**Informe Consolidado de Solicitud de Aclaraciones, Rectificaciones y/o Ampliaciones a la Declaración de Impacto Ambiental del Proyecto "Proyecto Inmobiliario DS19 y DS49 Barrio Balmaceda"**

Nombre del Titular :INMOBILIARIA RENCA VIAS SPA  
Nombre del Representante Legal :Daniel Jorge García Fenández  
Dirección : Roman Díaz 205 Of 601, Providencia

El presente Informe Consolidado de Solicitud de Aclaraciones, Rectificaciones o Ampliaciones a la Declaración de Impacto Ambiental del proyecto "Proyecto Inmobiliario DS19 y DS49 Barrio Balmaceda", contiene las observaciones generadas en virtud de la revisión de la Adenda.

Imagen N°1: Sectores dentro de polígono con partes y obras permanentes.

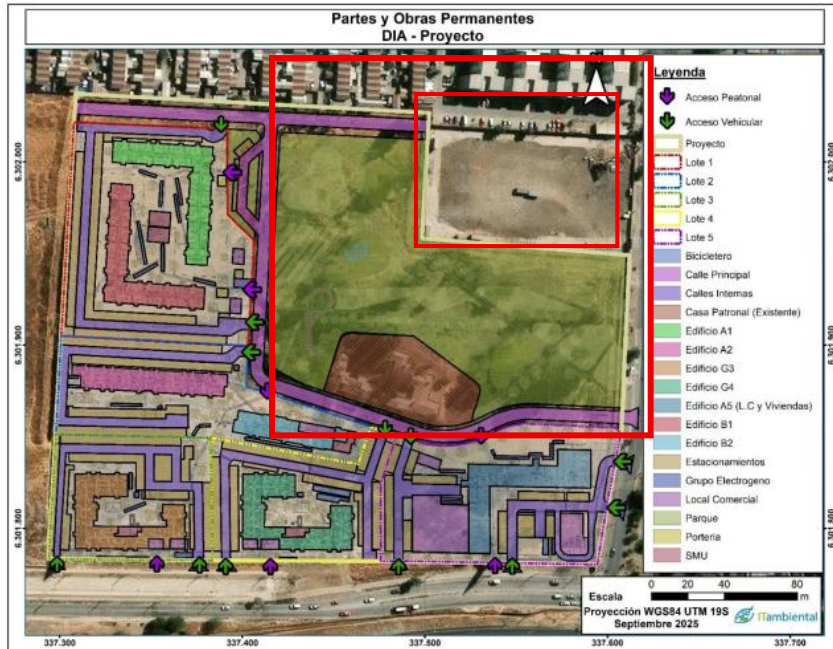
1.9 De acuerdo con lo que se muestra en la figura 5 de la DIA, se solicita al Titular describir los sectores indicados en los cuadrados rojos en la siguiente imagen:

Imagen N°2: Sectores destacados en colores dentro de polígono proyecto

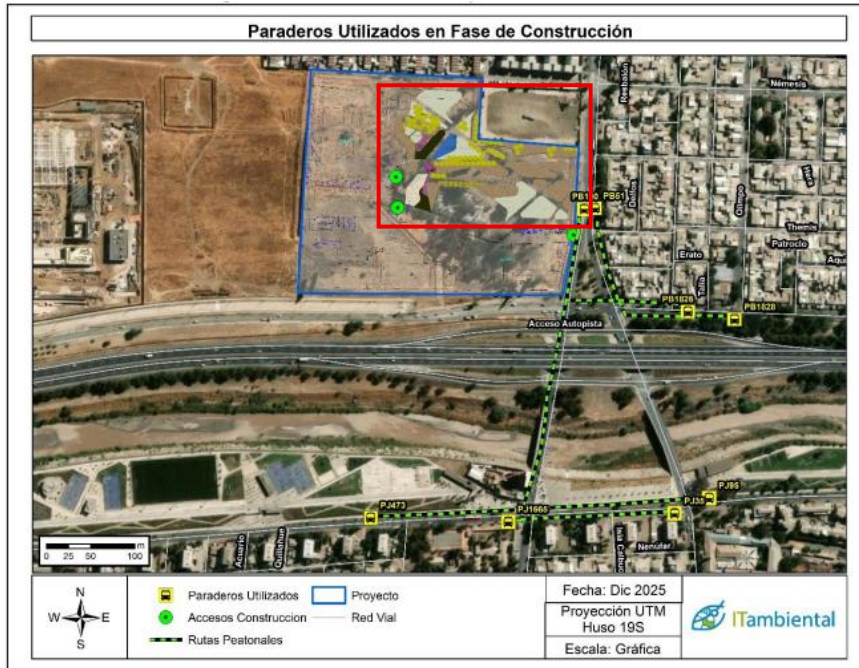
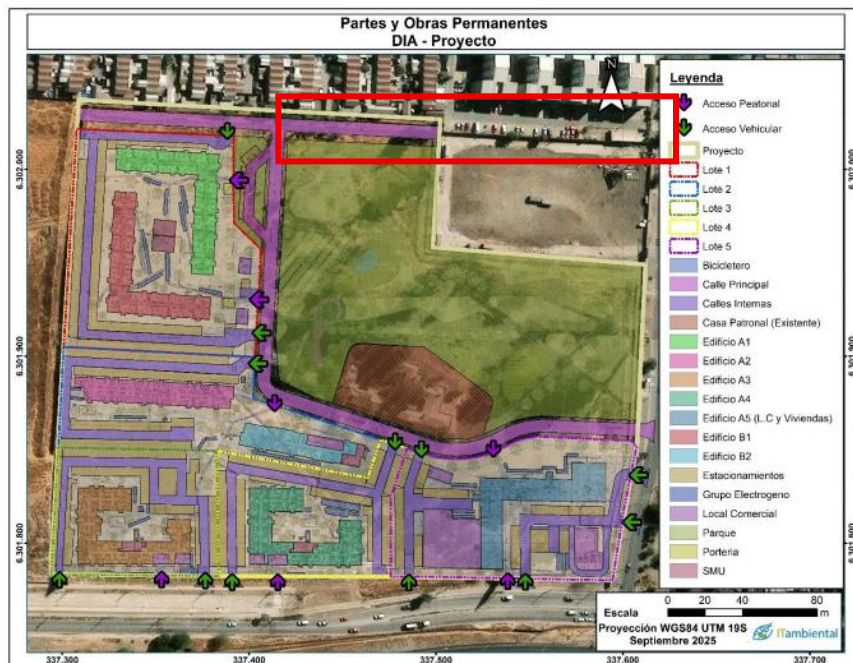
1.10 Respecto de la figura 16 de la DIA, se solicita al Titular indicar a qué corresponde los sectores destacados en colores amarillos, azules, negros, morados y café claros dentro de polígono rojo indicado en imagen por medio de infografía.
